OBEC NOVÁ BYSTRICA

Vysvetlenie súťažných podkladov

zo dňa 07.12.2018

Predmet zákazky:	„Opatrenia na ochranu pred povodňami v obci Nová Bystrica“
Postup a metóda:	postup podľa § 113 a 114, podlimitná bez využitia elektronického trhu
Typ zákazky:	zákazka na uskutočnenie stavebných prác
Vyhlásené:	vo vestníku Úradu pre verejné obstarávanie č. 193/2018, dňa 04.10.2018, značka 13562-WYP

RIEŠENIE OPORNÝ MÚR – OPORNÝ MÚR
OTVORENÝ PROFIL
rkm 0,052 – 0,183

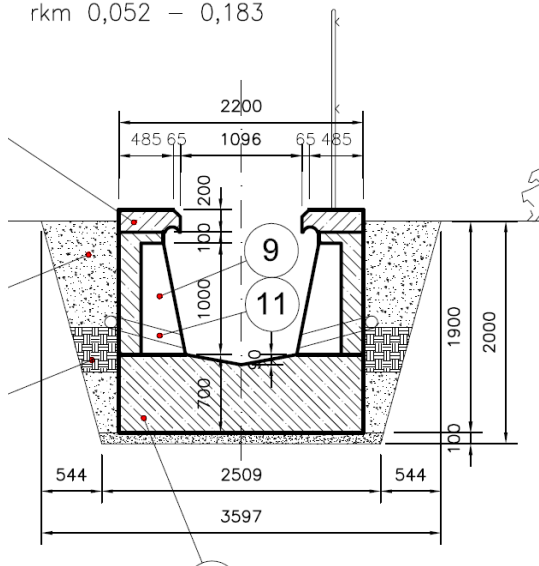
19. *V objekte SO02 - Protipovodňová ochrana rkm 0,052 - 0,280 sme po obhliadke zistili, že v mieste realizácie oporných múrov sa nachádzajú stavby (prístrešky, hospodárske budovy múry,...). V poskytnutej projektovej dokumentácii, POV, ani inde v súťažných podkladoch sa nenachádzajú informácie o spôsobe, ako sa bude postupovať pri realizácii prác v týchto miestach, resp. s akými opatreniami majú uchádzači uvažovať. Žiadame obstarávateľa, aby jednoznačne určil spôsob realizácie prác v týchto miestach stavby a doplnil výkazy výmer o presne špecifikované položky s výmerami a špecifikáciami.*

K uvedenej otázke prikladáme aj priečny rez z PD a fotografie z obhliadky.

Odpoveď: Realizáciu naceniť presne v zmysle priečného rezu a výkazu výmer. Pristrešky a existujúce stavby budú zachované.
